**CCR-VIA -- COMITATO DI COORDINAMENTO REGIONALE PER LA
VALUTAZIONE D'IMPATTO AMBIENTALE****Giudizio n° 3733 del 15/09/2022****Prot. n° 0187704/22 del 09/05/2022****Ditta Proponente:** Autostrade per l'Italia S.p.A.**Oggetto:** Intervento locale di riparazione delle pile del Viadotto Tronto – Opera 14.07.1479.0.0 A14 progr. km 312+189**Comuni di Intervento:** Martinsicuro**Tipo procedimento:** Verifica di Assoggettabilità a VIA interregionale ai sensi degli artt. 19 e 30 del D.Lgs. 152/06 e ss.mm.ii.**Presenti** (in seconda convocazione)

Preso atto della documentazione presentata dalla società Autostrade per l'Italia S.p.A. in relazione al progetto di "Intervento locale di riparazione delle pile del Viadotto Tronto – Opera 14.07.1479.0.0 A14 progr. km 312+189" acquisita al prot. n. 187704 del 9 maggio 2022;

Titolo dell'intervento:	Studio Preliminare Ambientale per Verifica di Assoggettabilità a VIA
Descrizione del progetto:	Intervento locale di riparazione delle pile del Viadotto Tronto – Opera 14.07.1479.0.0 A14 progr. km 312+189
Azienda Proponente:	Autostrade per l'Italia Spa

AUTOSTRADE PER L'ITALIA
INTERVENTO LOCALE DI RIPARAZIONE DELLE PILE DEL VIADOTTO
TRONTO - OPERA 14.071

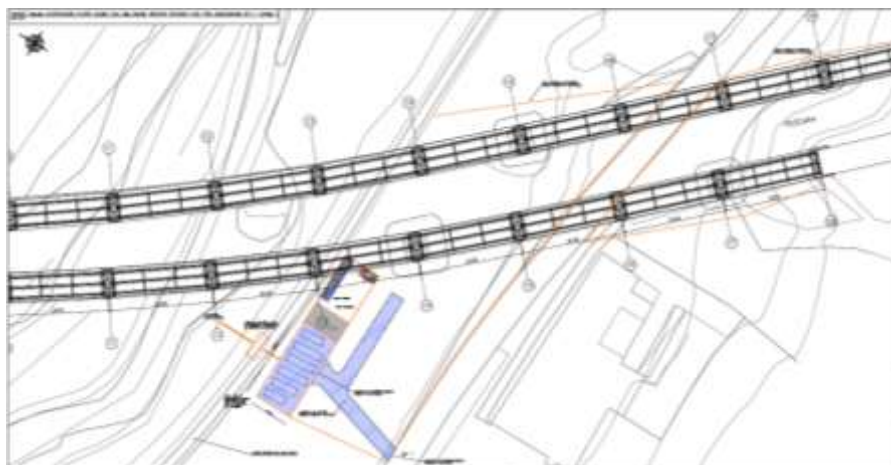
3) “Devono essere inoltre ubicati i punti di controllo, su elaborato grafico in scala adeguata”;

Il proponente ha presentando la seguente orto foto con la localizzazione dei punti di monitoraggio delle componenti chimiche e biotiche.

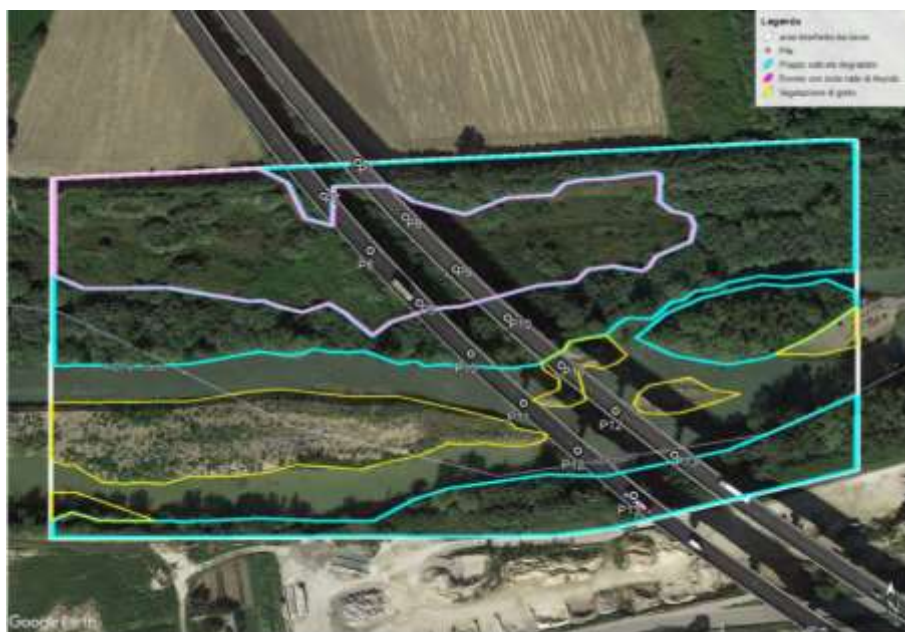
1) "Per una corretta identificazione degli impatti è necessario integrare il progetto con la seguente documentazione:

Il tecnico riporta nella seguente **planimetria lo sviluppo delle fitocenosi** rilevate nei pressi delle aree di cantiere.
